设计图纸疑问

土建及装修问题

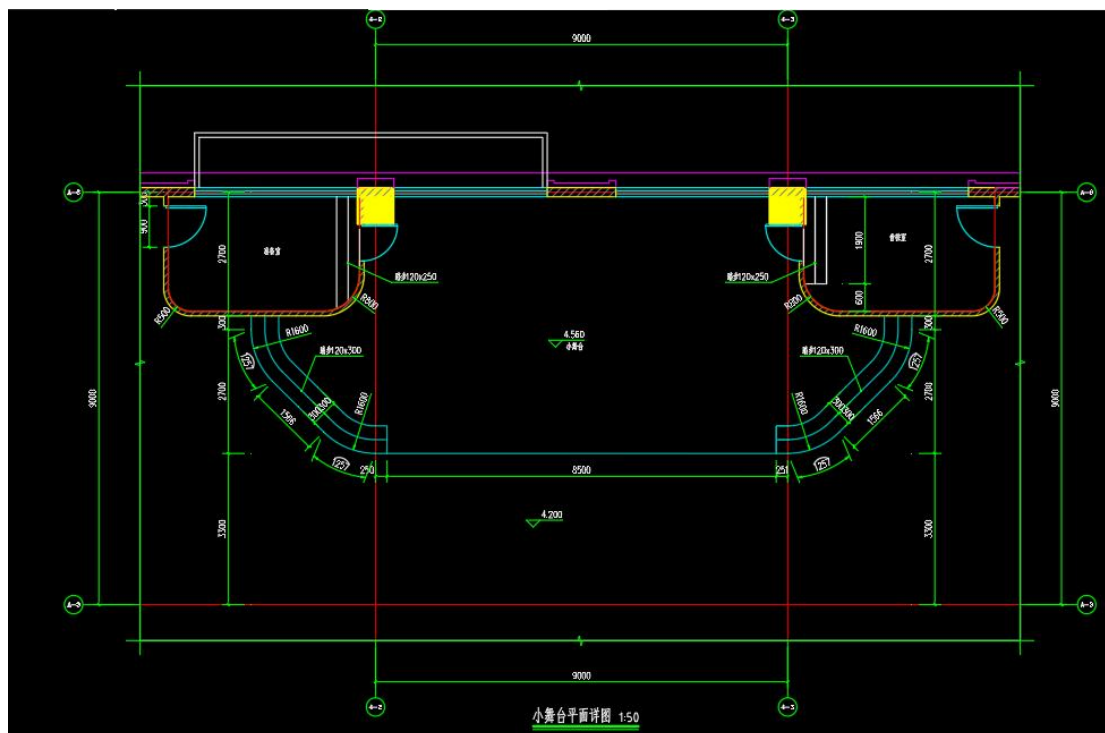
7. 外墙柱面铝板装饰二次设计，是否纳入本工程

回复：按轻钢+3mm 厚铝单板及 30 厚 GRC，详见建施-08，纳入本工程。

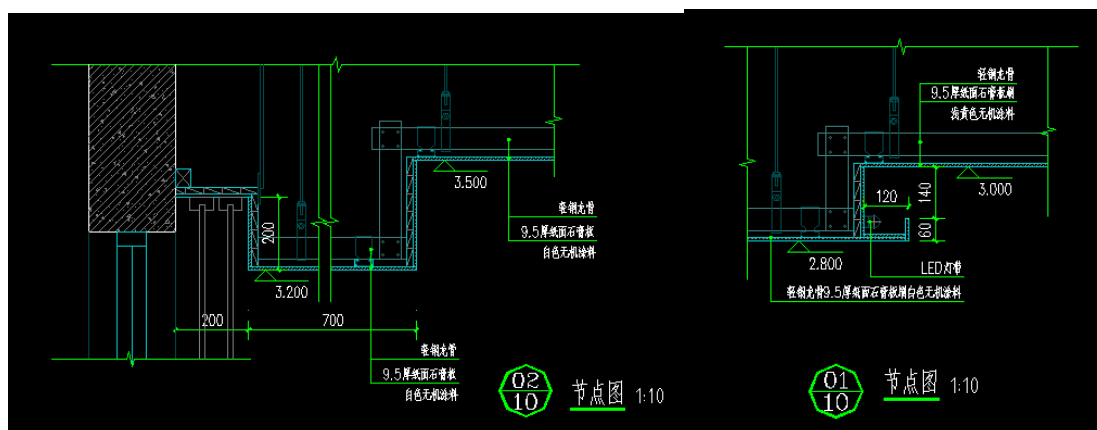
10. 灯带、窗帘盒详图暂无；

回

复

:
